案卷题名　泰州市中级人民法院

审判庭及信访中建施图

设计变更通知

对建设施工单位变更设计通知

一层平面局部1:100

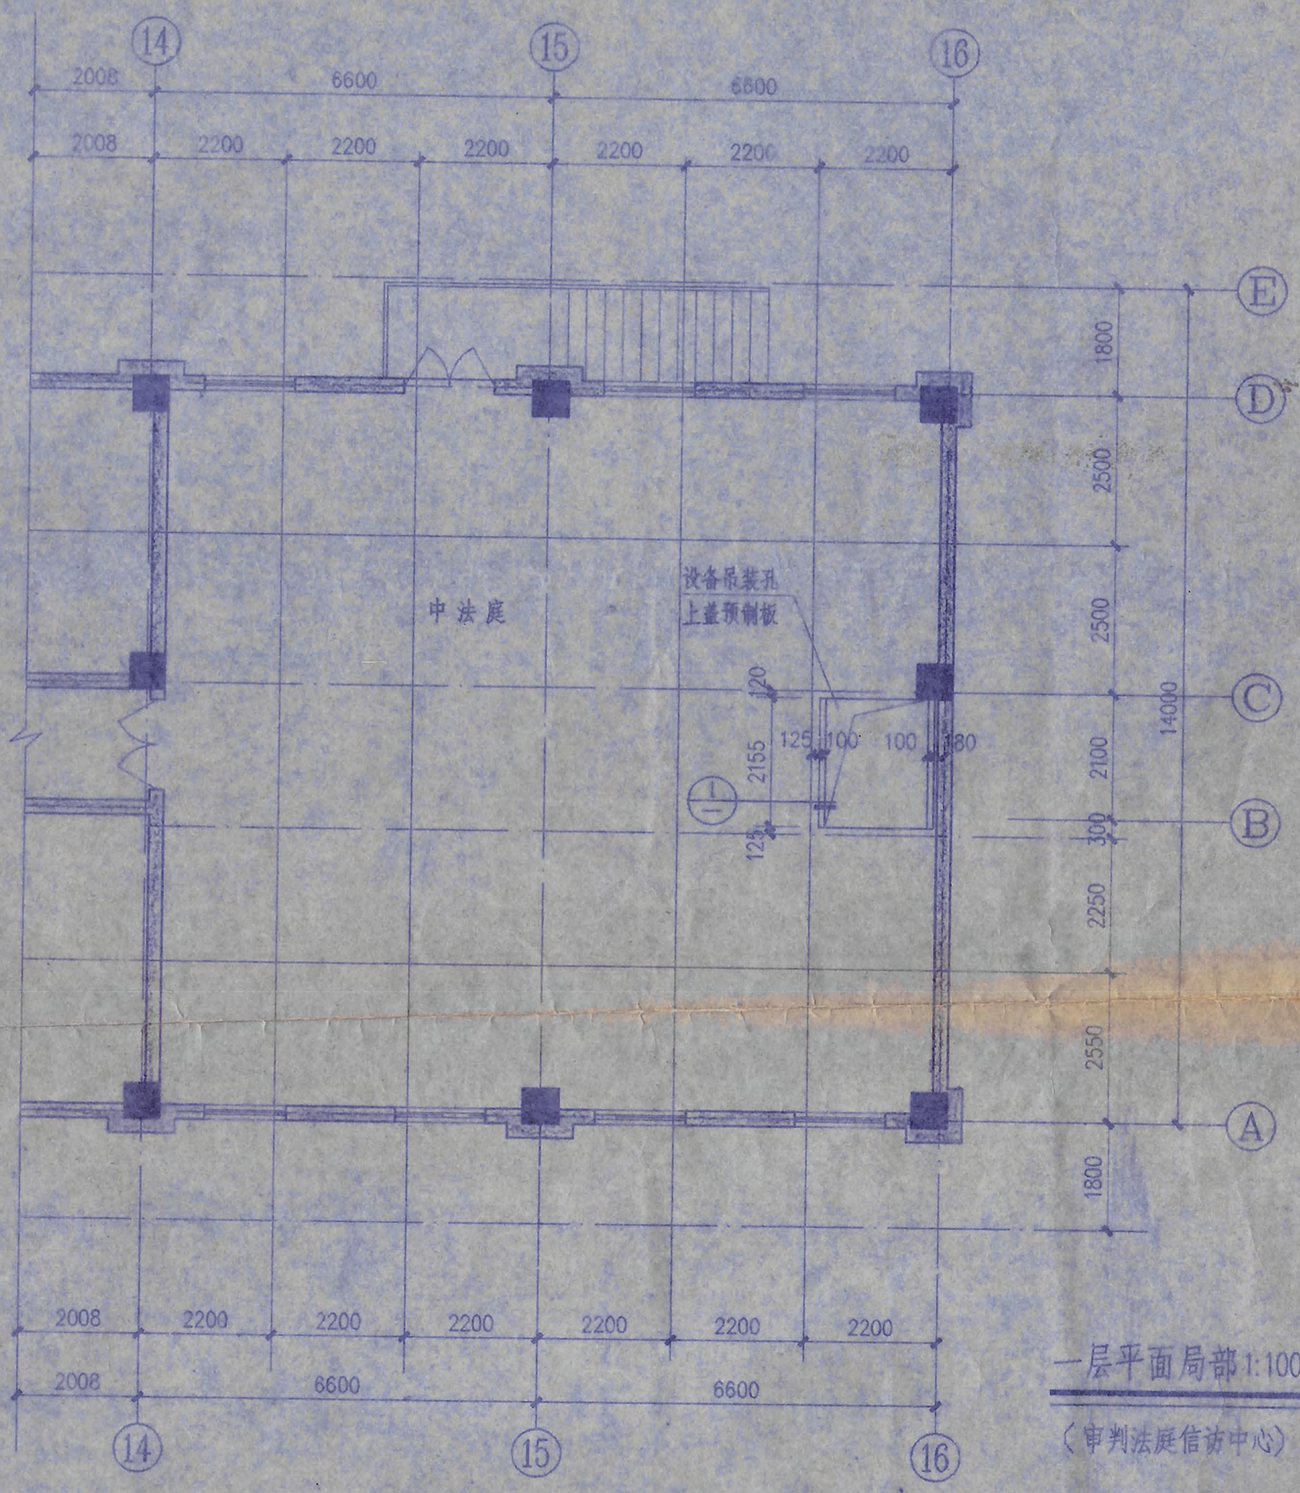
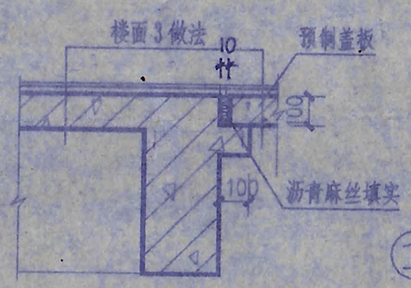
此变更主要内容为:

在原有中法庭中加一设备吊装孔（⑮~⑯轴间）

孔顶吊钩详结构

① 吊装孔后处理做法 1:20

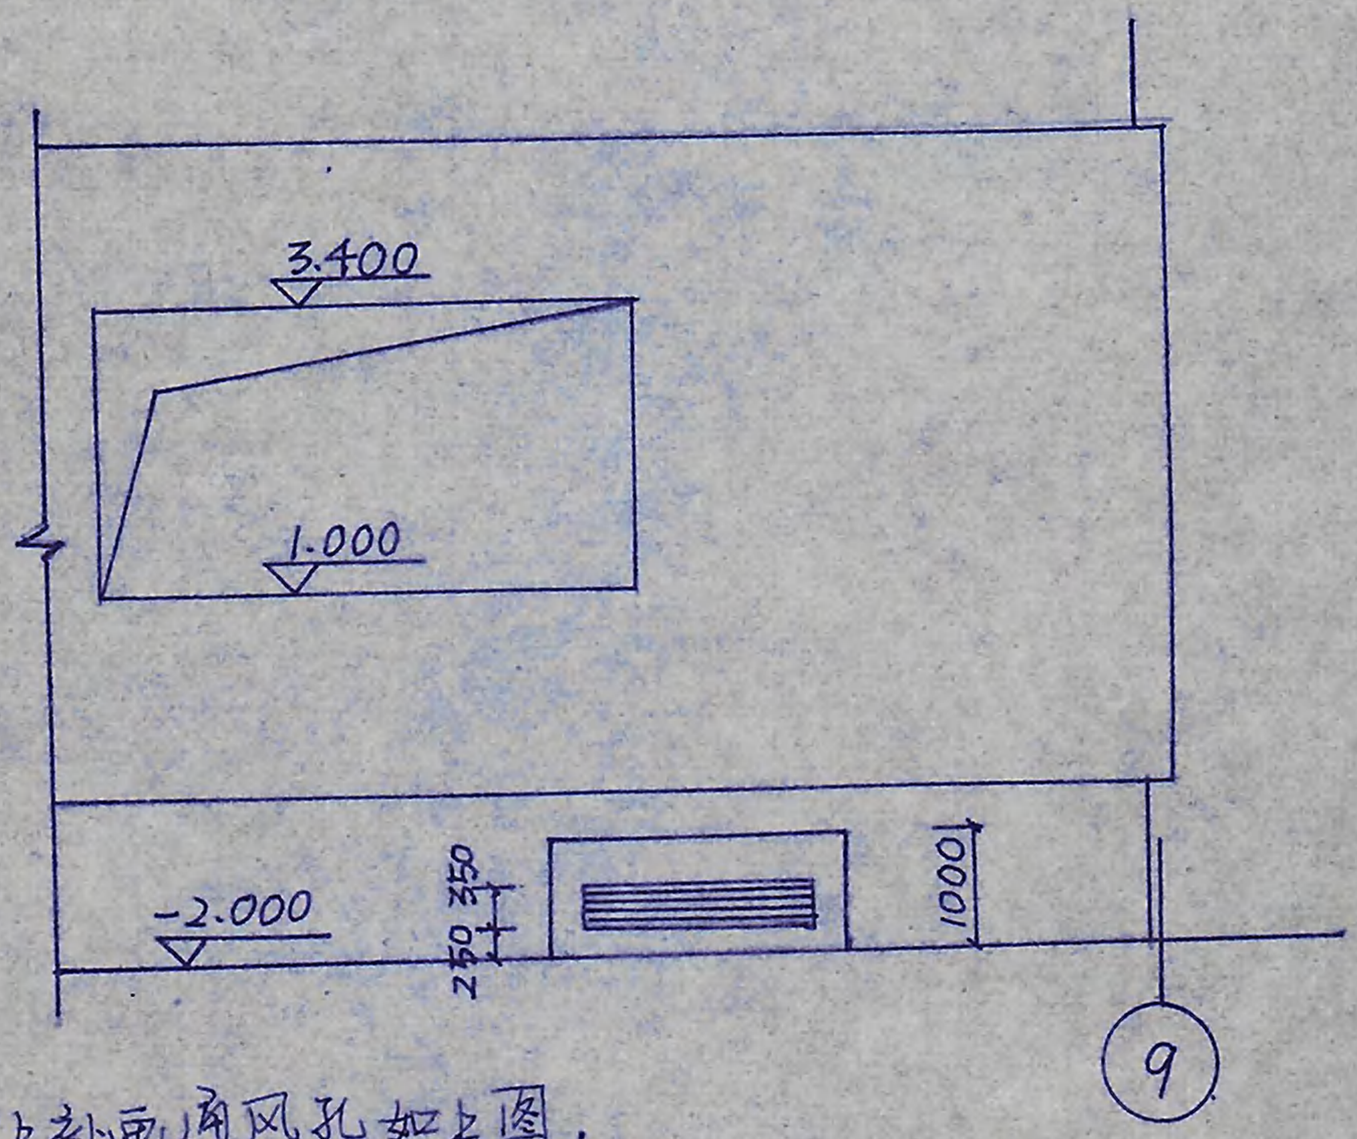
1. 东立面底部⑦-⑧轴，⑬-⑬/13轴间铝合金百页窗取消，取消后做法同②-⑦轴相应部位。

2. 大样②/⑨中百页窗洞口向下移50，（洞口尺寸不变）
大样⑦/⑨中尺寸"2000"改为"400"。

3. 门窗表中FM-1洞口尺寸应为1400×2100。

4. 东立面上补画通风孔如上图。

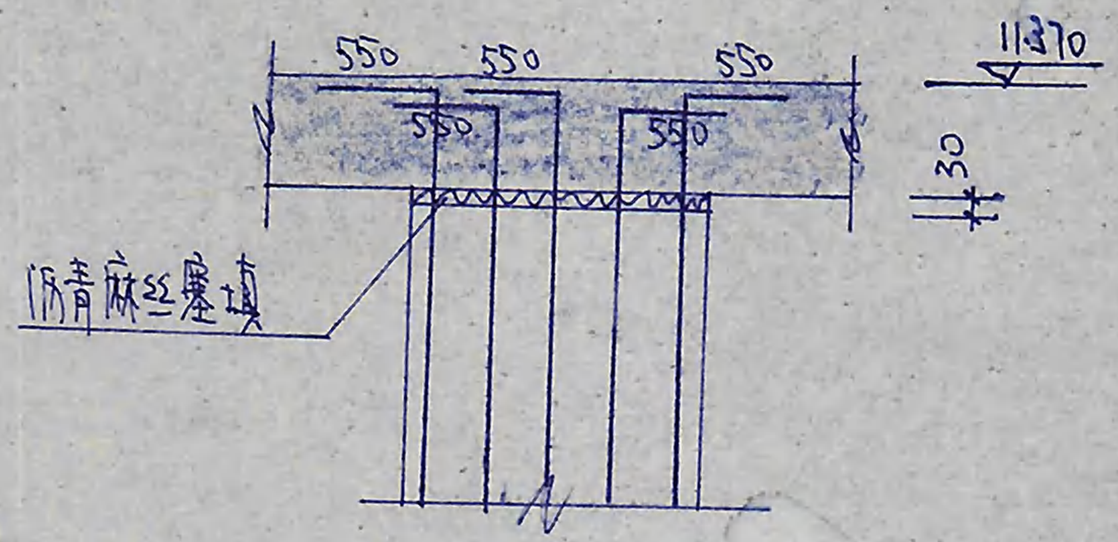
3. 要求审判法庭及信访中心原 KZ40~KZ43 顶部情况按下图施工，配筋不变。

1. 根据施工现场基坑开挖情况，对基础作如下修改：

(a). 将审判法庭及信访中心 Ⓨ/ⓐ 以西圆柱基础及条基基底标高由 -3.100m 落至 -4.830m，再从圆柱基础边以西 500mm 开始按 1:2 放坡，放四个台阶从 -4.830m 到 -3.100m 标高，要求每阶高度 ≤500mm，长度 ≥1000mm。

(b). 将大审判法庭Ⓐ轴部分基础基底标高由 -3.100m 落至 -4.830m，并对Ⓐ轴柱基作如下调整，将原 ZJ1 均改为 ZJ3(2.2×2.2)，原 ZJ2(2.0×2.0) 改为 2.2×2.0，配筋改为长向 Φ14@130，短向 Φ12@120。再从柱基以东放四个台阶从 -4.830m 到 -3.100m 标高，要求每阶高度 ≤500mm，放坡线距Ⓐ轴分别为 1700，2900，4400，5400。ZJ2 中 H1 改 300。

2. 将审判法庭及信访中心 ⑯ 轴以南挑梁配筋均增加侧面抗扭筋 *4Φ18（包括二层及其以上各层挑梁）

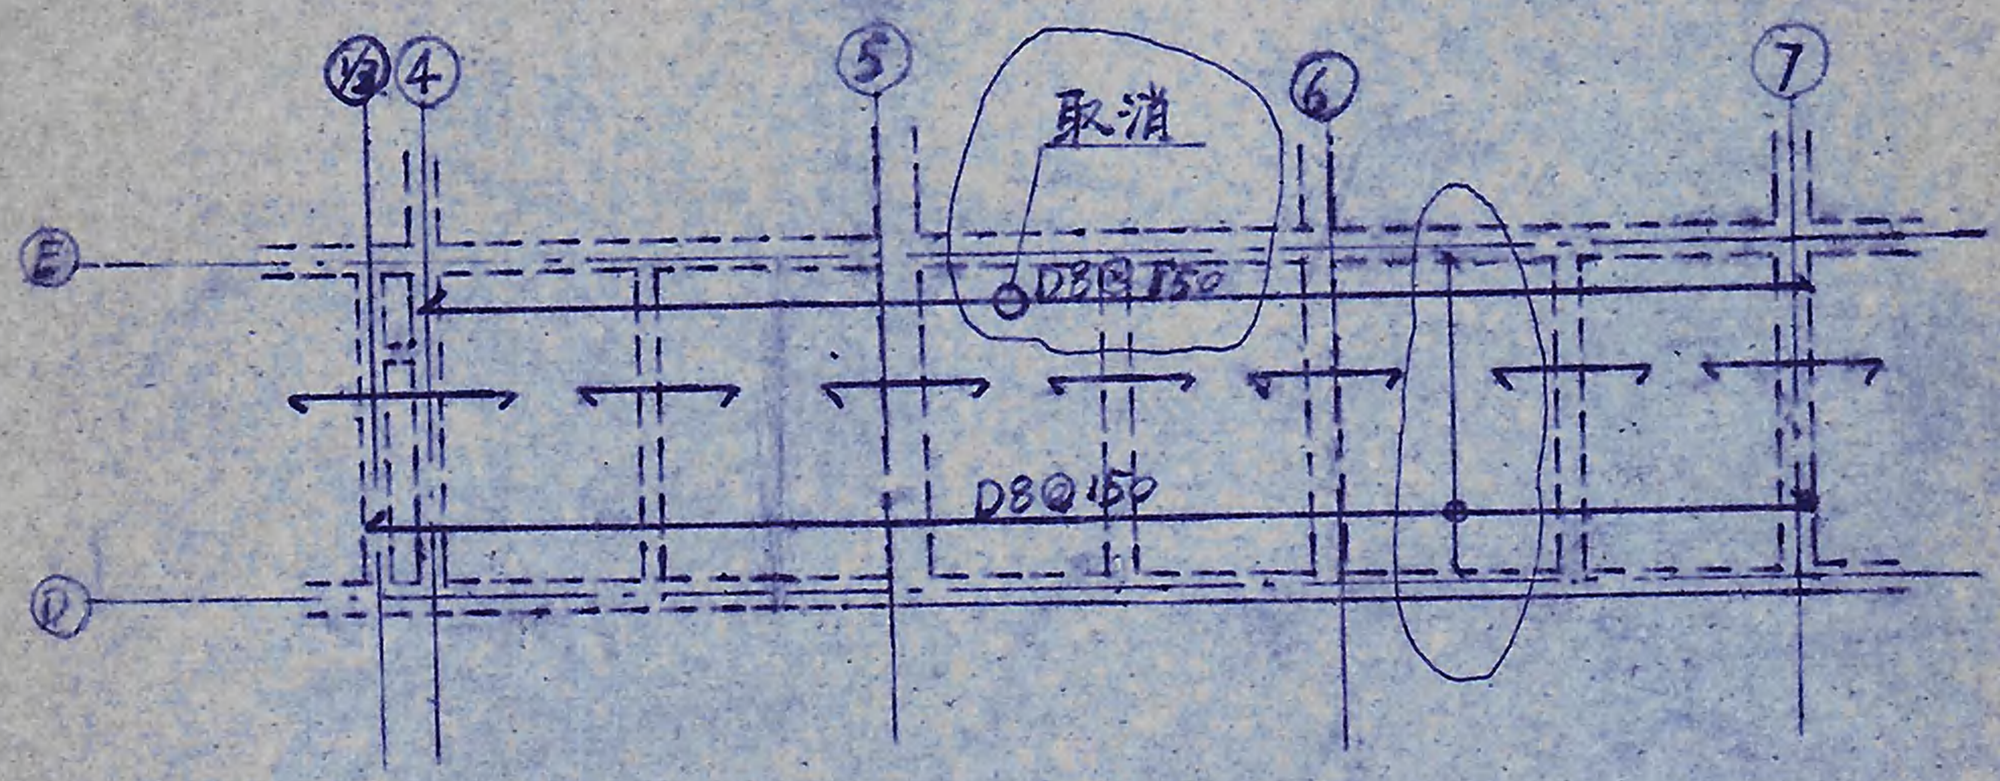
五层结构平面配筋图中 ④~⑦/Ⓓ~Ⓔ 配筋按下图修改，其余均按原图施工。

（适用于 ⑲～⑪）

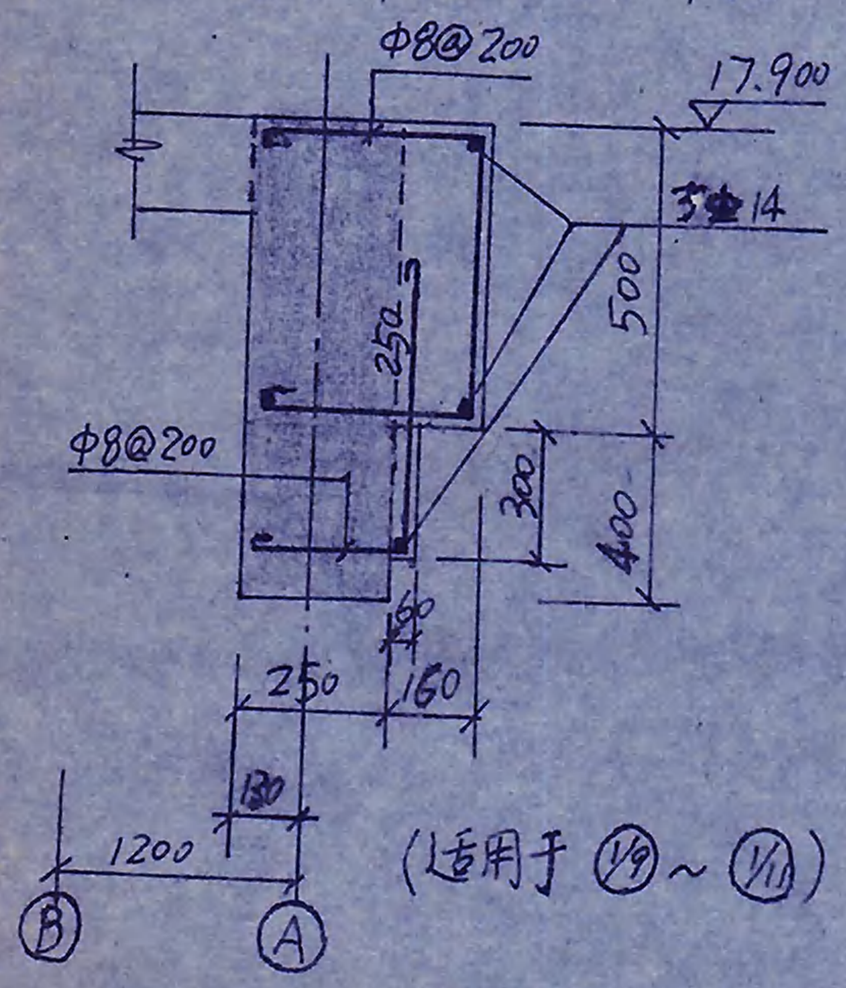
4. 梁 6KL16A 断面如下图所示.

梁 6KL16 的配筋、断面按原图不变，梁 6KL16A 的配筋同 6KL16，钢筋布置在宽 250 的范围内（上二图涂红区域）.

内容：1. 结施 16/29 板块 ⑱～⑫/Ⓐ～Ⓑ 板面标高改为 17.900.

2. 结施 16/29 及 24/29 中 ⑱～⑫/Ⓐ 梁号改为 6KL16A.

3. 结施 24/29 中梁 6KL16 和 6KL16A 的梁顶标高改为 -0.670.

（即此二梁实际梁顶标高改为 17.900）.
